OGGETTO: Procedimento unico ai sensi dell'art.53, comma1, lettera b) della L.R. 24/2017 "Disciplina Regionale sulla Tutela e l'Uso del Territorio", per l'approvazione del progetto di ampliamento di insediamento produttivo esistente dell'azienda **Italgraniti Group S.p.A.** in variante alla pianificazione urbanistica vigente.

**RISPOSTA ALLE RICHIESTE INTEGRATIVE di ARPAE con nota
agli ATTI PROT.4921/2020**

ITALGRANITI GROUP SPA
Via Radici in Piano, 355
41043 Casinalbo di Formigine (MO - Italy)
C.F. / P.IVA 03294200369

- Tavola A.02a.01 planimetria generale (di cui sotto gli estratti)
- ITG_croprog_A.24.01
- ITG_stima

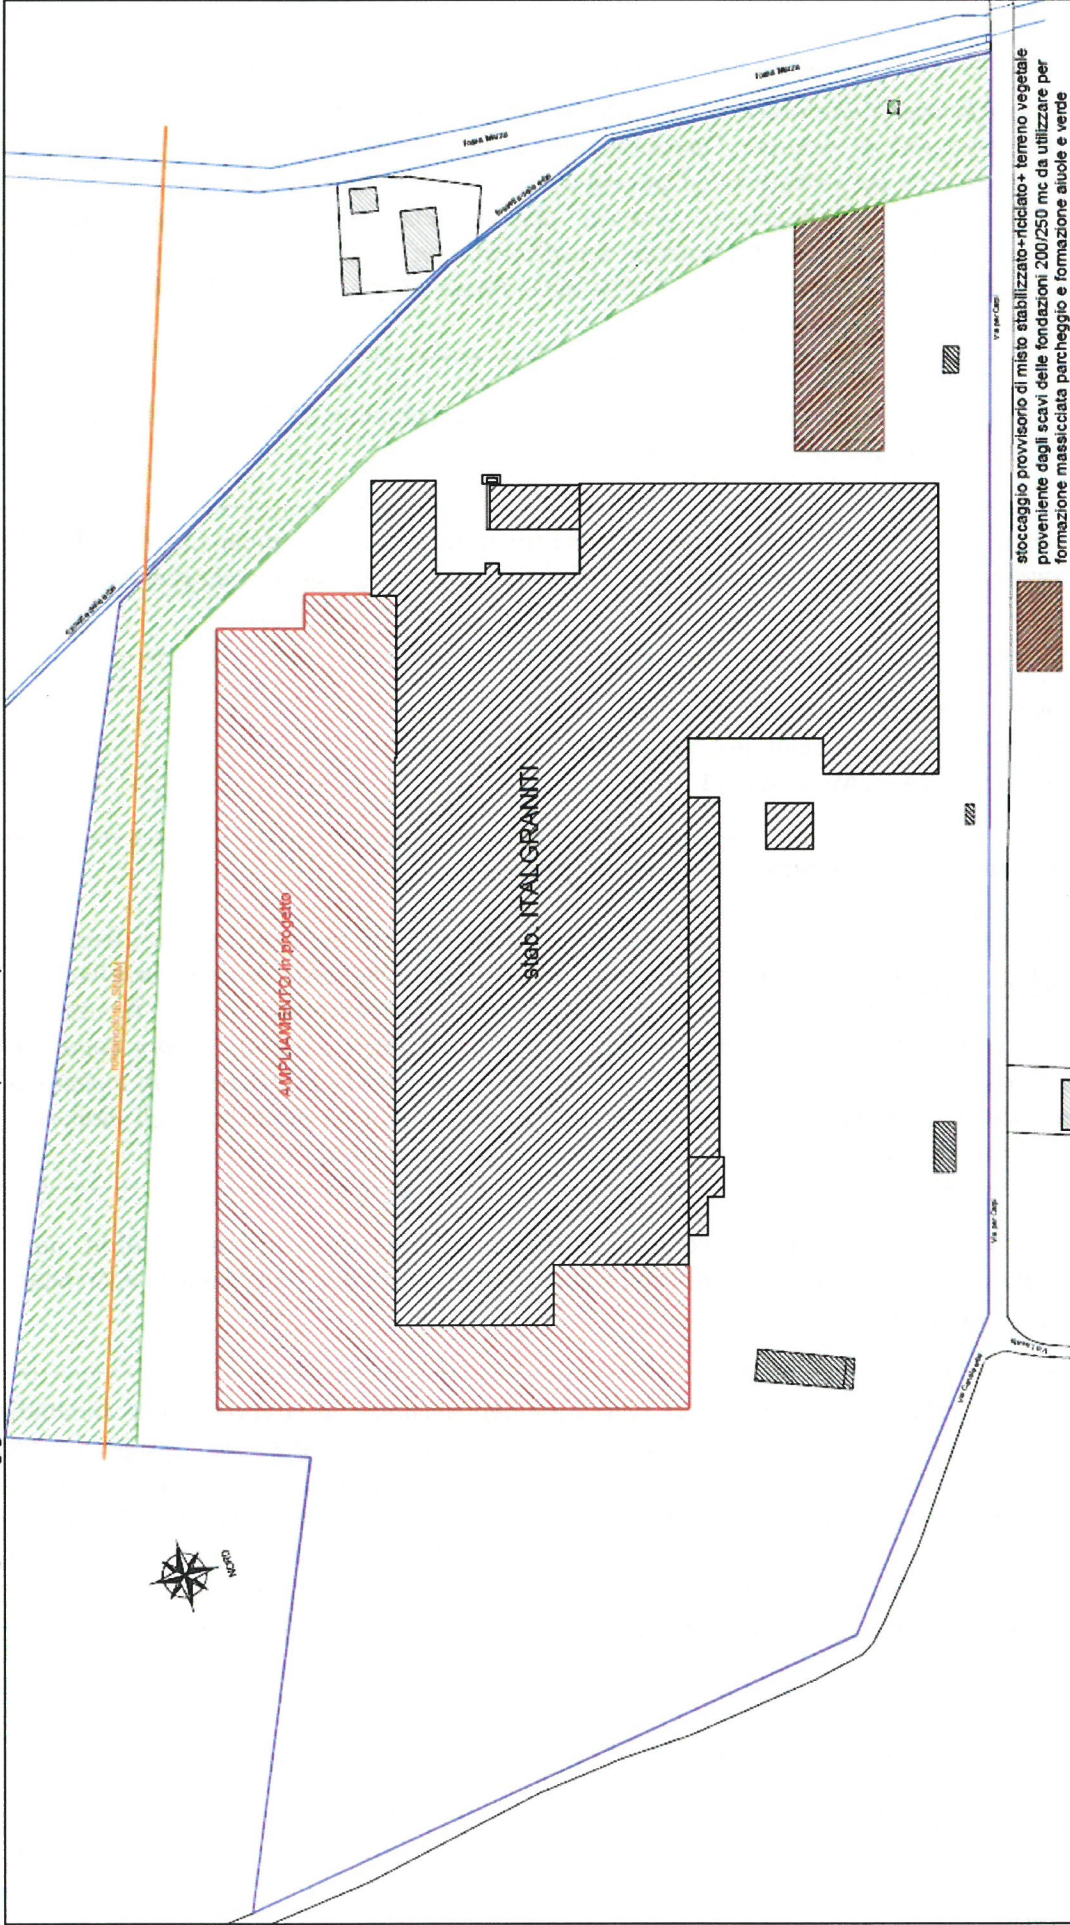
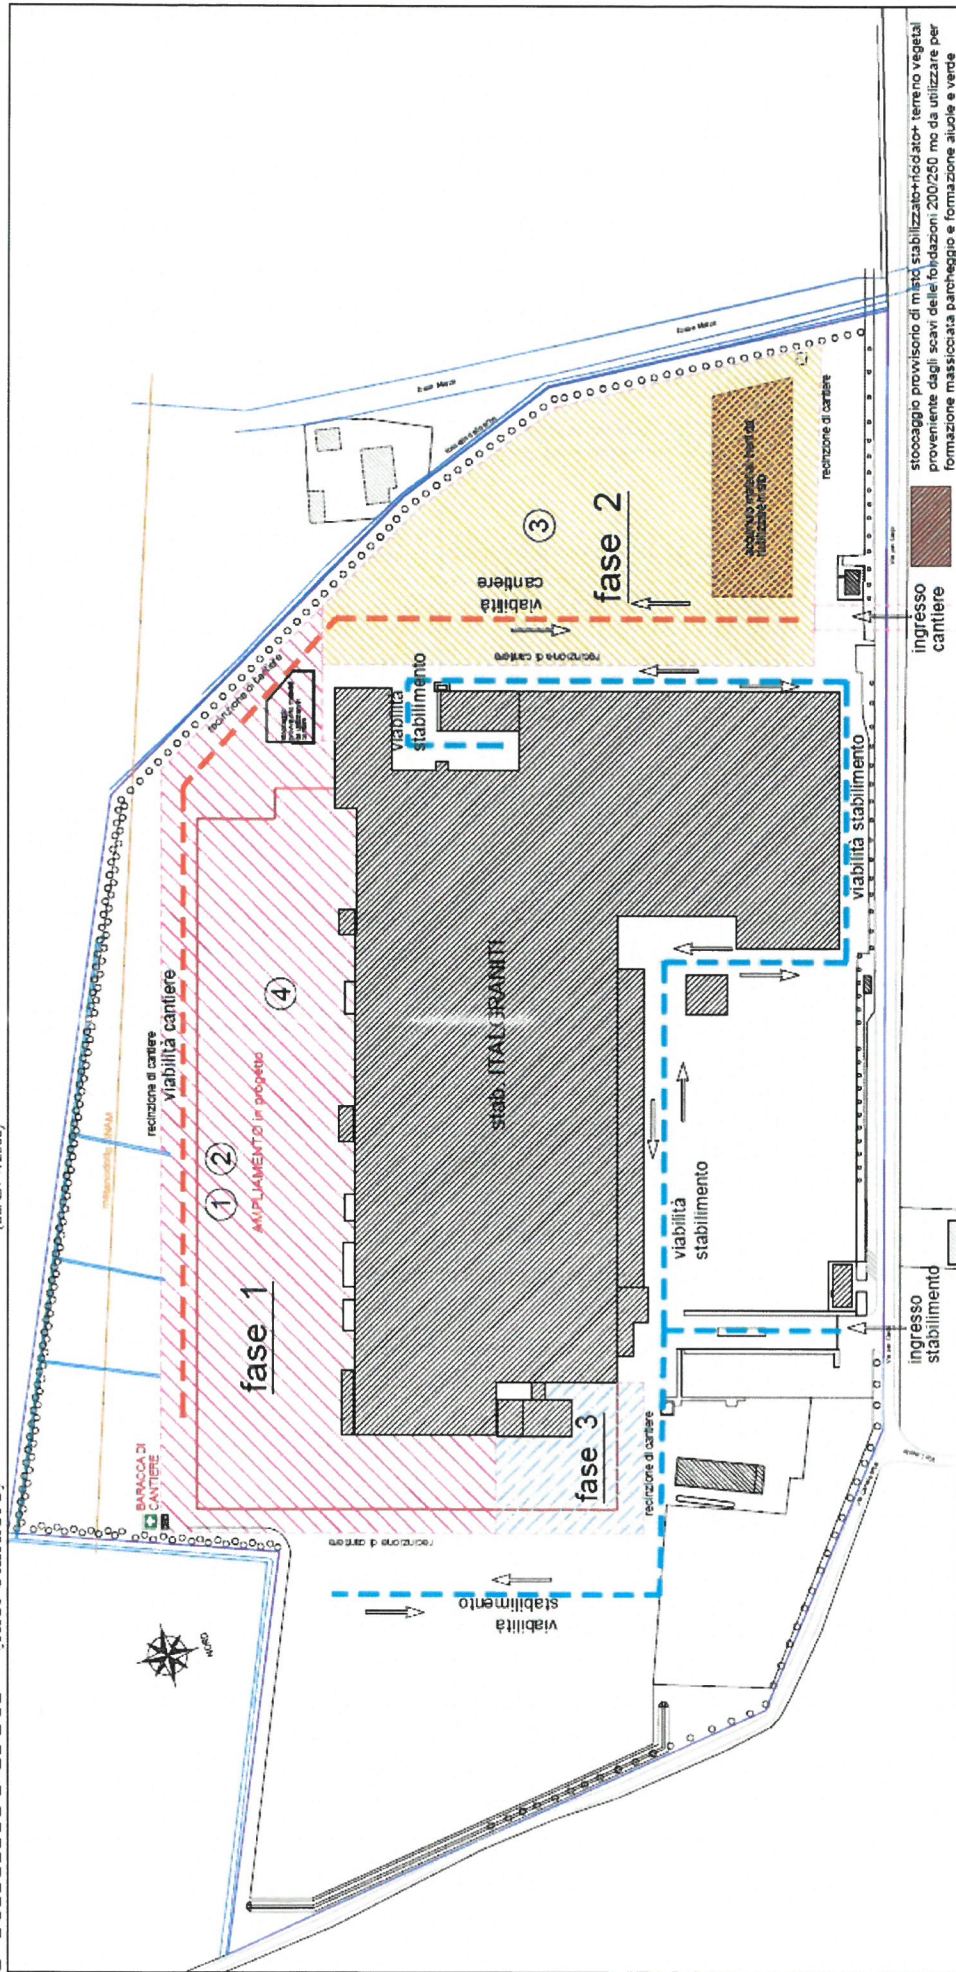
2) relativamente alla fase di cantiere si chiede di implementare le considerazioni sintetiche e generali degli elaborati presentati descrivendo: tempi, interventi in progetto, scavi, movimentazioni/ destino delle terre e relative volumetrie, materiali e rifiuti prodotti ecc., tenendo conto che la modifica in esame non riguarda solo variazioni impiantistiche ma la realizzazione ad es. di due capannoni con una superficie utile complessiva di 19.000 mq, una vasca di laminazione con volumetria pari a 5.230 mc, modifiche alla strada di accesso allo stabilimento ...; inoltre dovrà essere effettuata l'analisi degli impatti attesi in fase di cantiere considerando tutte le componenti interessate;

In merito a tale punto si demanda ai seguenti elaborati di progetto:

Sotto, si stima un riepilogo delle fasi sintetiche di cantiere e dei relativi materiali di scavo impiegati

Il cantiere si svilupperà su tutta l'area di intervento delimitata e indicata nelle planimetrie sopra. Le aree interessate alle varie lavorazioni e quelle destinate a deposito di materiali, attrezzature e macerie verranno opportunamente transennate con una recinzione in rete plastificata e pali di sostegno in legno di altezza pari a 2,00 m. L'accesso alle zone di cantiere sia dei mezzi operativi che per quello pedonale avverrà da Via Per Carpi.

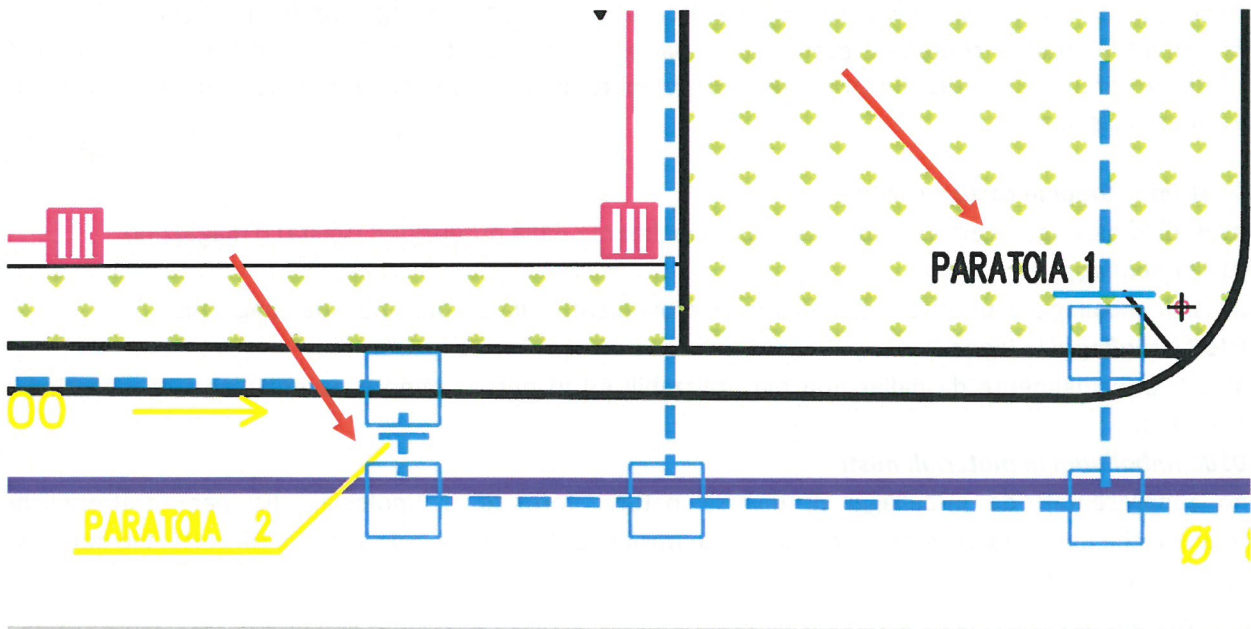
6) anche al fine di completare la descrizione dello stato ante operam si chiede relativamente alla planimetria dell'impianto allegata agli elaborati, per le aree esterne ai capannoni, di descrivere le modalità di stoccaggio dei rifiuti (in relazione alle loro caratteristiche specifiche), al fine di assicurare che non siano esposti al dilavamento delle acque meteoriche e comunque siano previsti adeguati sistemi di raccolta/trattamento degli eventuali reflui generati. Si chiede inoltre di descrivere le caratteristiche delle pavimentazioni esistenti ed in progetto presenti all'esterno dello stabilimento;

Il deposito di tutte le tipologie di imballaggi sopraindicate, avviene in cassoni metallici in area pavimentata

Parti di macchinari, attrezzature, tubazioni etc, prodotti in occasione delle operazioni di manutenzione. Il deposito avviene in un cassone metallico in area pavimentata.
